INFORME EVALUACIÓN TÉCNICA DEPARTAMENTO DE OPERACIONES BOMBERILES JUNTA NACIONAL DE CUERPOS DE BOMBEROS DE CHILE	Página 1 de 12
---	---	----------------

**INFORME COMISIÓN TÉCNICA DE LA LICITACIÓN PÚBLICA N° 08/2023
CONTRATO DE SUMINISTRO PARA ADQUISICIÓN DE CARROS ALJIBE PARA
CUERPO DE BOMBEROS DE LA REGIÓN DE ATACAMA.**

Imagen de plano I (página 31 de la oferta)

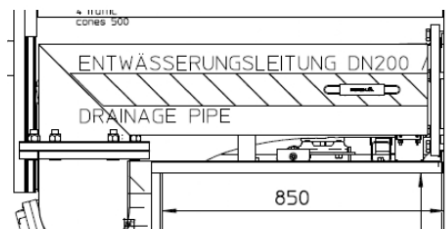
No queda claro cuál es la media de la salida.

Imagen de plano I (página 31 de la oferta)

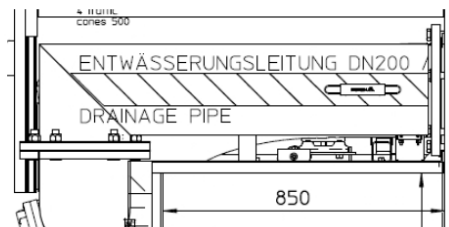
No queda claro cuál es la media de la salida.

La medida de la salida es de 323mm, más de lo que piden las bases de la licitación. Lamentamos el error en los planos.

Tapa entrada de agua al estanque

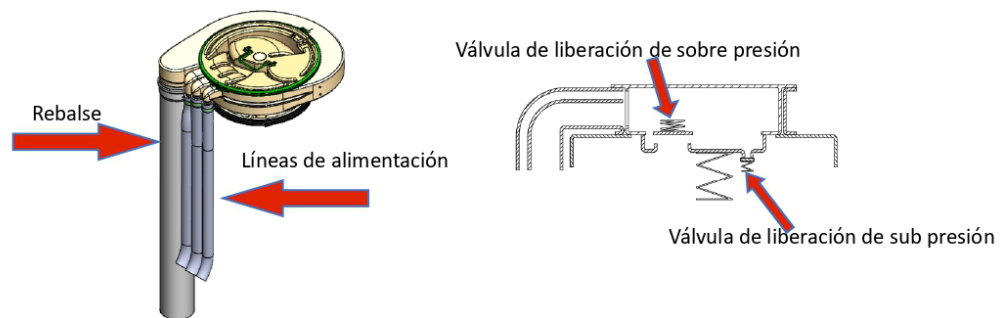
- Pregunta: ¿cuenta con una válvula de sobre presión, donde se ubica y a que presión esta tarada?, No queda claro el sistema,

La instalación solicitada para el llenado del tanque de agua es 1x Storz B en la parte trasera, 1x Storz B en la parte delantera, también se incluye una válvula de liberación de presión. No directamente en la línea de llenado, sino en la tapa del tanque de agua. Se abre a 0,3Bar para evitar daños al tanque por sobrepresión, por ejemplo, el sol brilla con fuerza y el agua se expande, o excesos de presión.

Nuestra válvula de sobre presión está integrada en la tapa del estanque y nunca habrá más de 0,3 bar en el estanque hasta 3000 lpm. De esta manera se permite una máxima seguridad del estanque contra las sobre presiones. Incluso con presiones superiores a los 10 bar pedidos la presión no entrará al estanque.
